## 交付図書の訂正について

平成 26 年 5 月 28 日付けで入札公告を行った「東北中央自動車道 東根地区附帯工工事」に係る交付図書の内容に一部誤りがありましたので、別添のとおり訂正します。

工事名) 東北中央自動車道 東根地区附帯工工事

正誤表 (1 / 1)

東武中央自動車道  
東横地区別荘工事  
建設の種別 STA.268+8.60 C-Bx-4.80×5.30  
アンカー式土留工図(2/2)  
縮尺 図 1:250  
設計会社名 株式会社 CPC  
事務所名 東日本建設設計株式会社  
東横地区別荘工事事務所

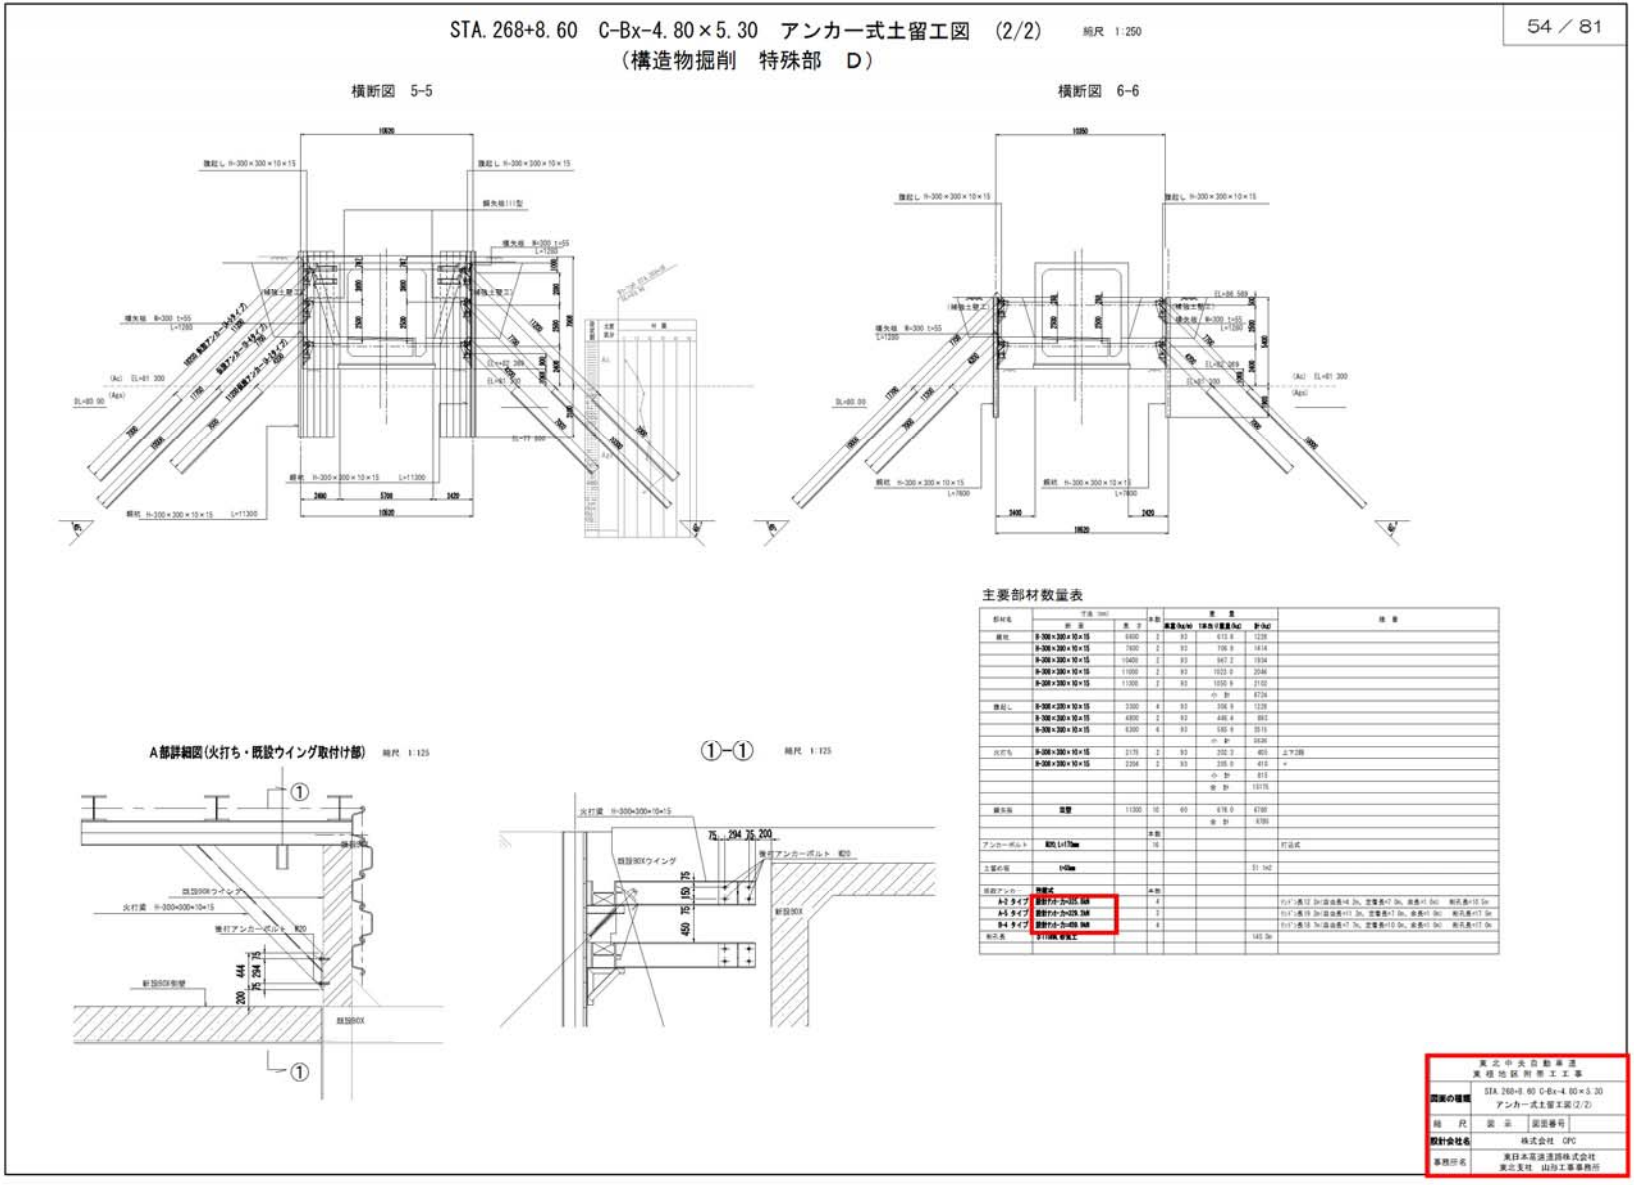
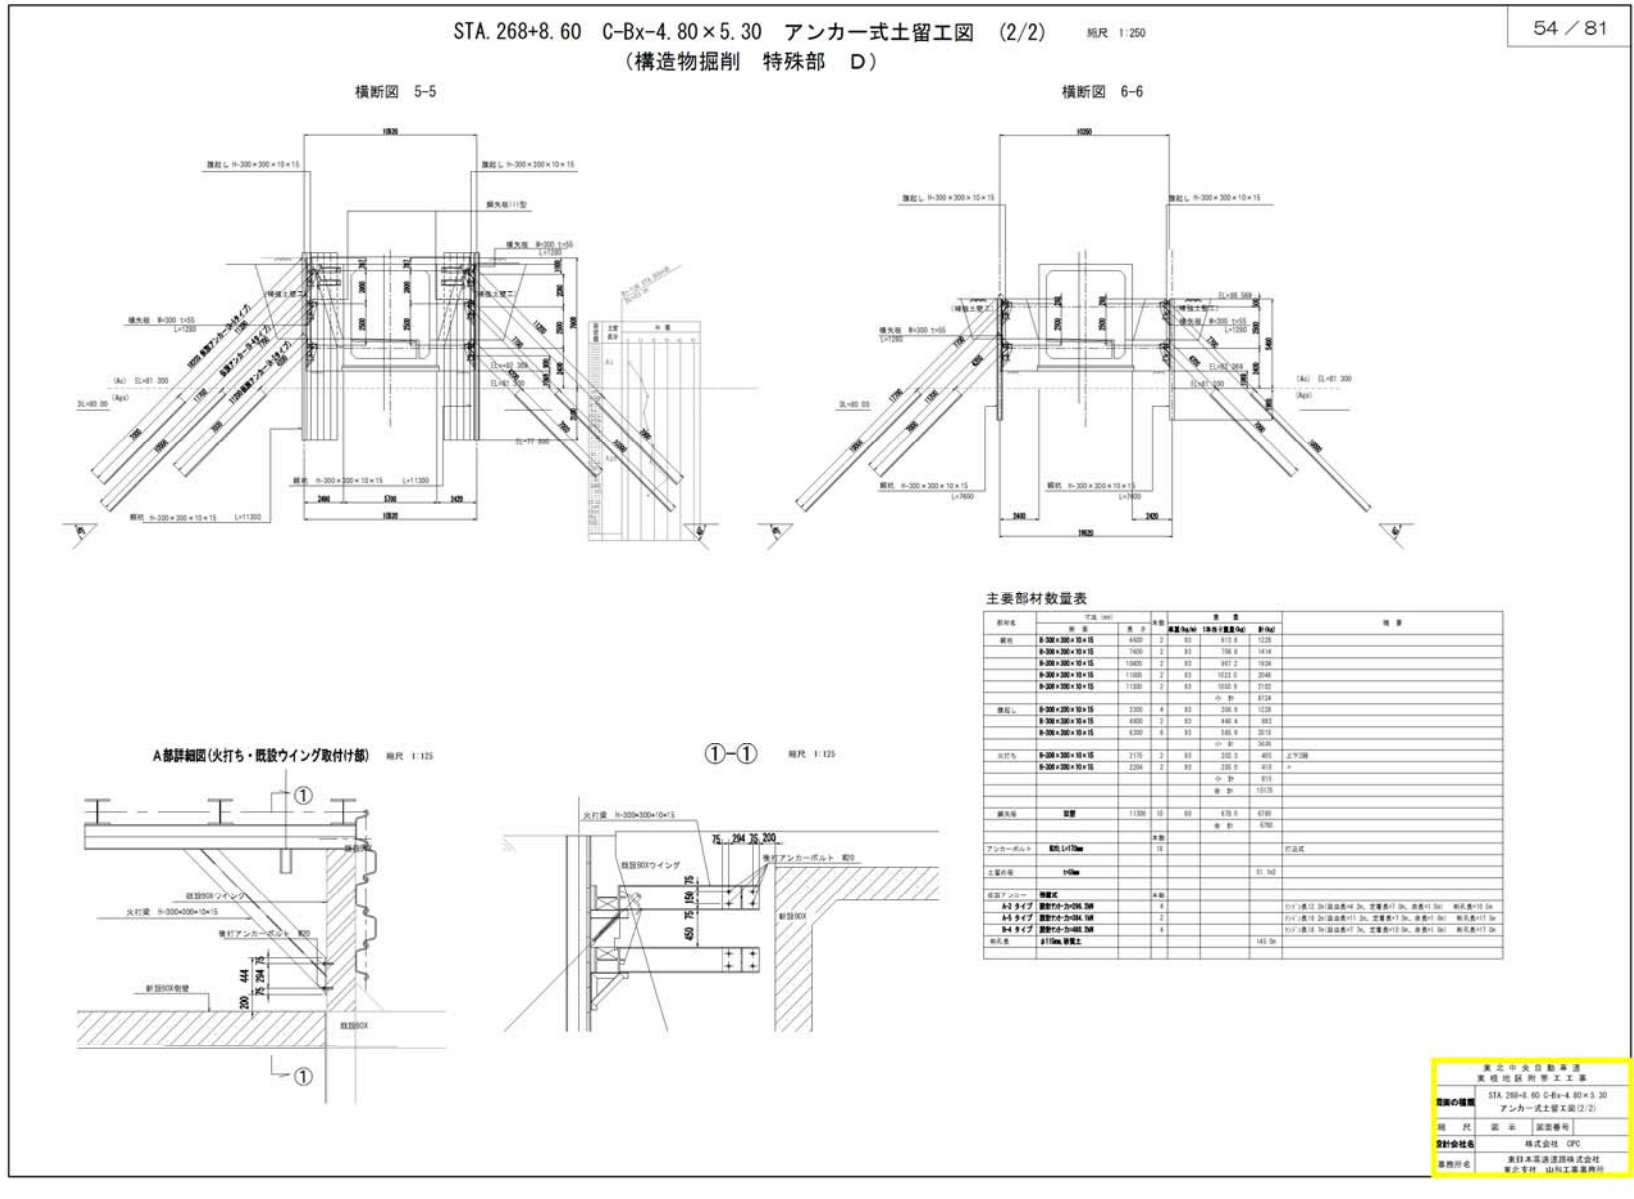
対 象	誤	正	備 考
設計図面	設計図面「54/81 STA.268+8.60 C-Bx-4.80×5.30 アンカー式土留工図(2/2)」の仮設アンカーの設計アンカー力の誤り	設計図面「54/81 STA.268+8.60 C-Bx-4.80×5.30 アンカー式土留工図(2/2)」の設計アンカー力の訂正 設計図面 (訂正後) 参照	訂正
設計図面	設計図面「57/81 STA.271+12.00 C-Bx-13.40×6.80 アンカー式土留工図(3/3)」の仮設アンカーの設計アンカー力の誤り	設計図面「57/81 STA.271+12.00 C-Bx-13.40×6.80 アンカー式土留工図(3/3)」の設計アンカー力の訂正 設計図面 (訂正後) 参照	訂正
	以下余白
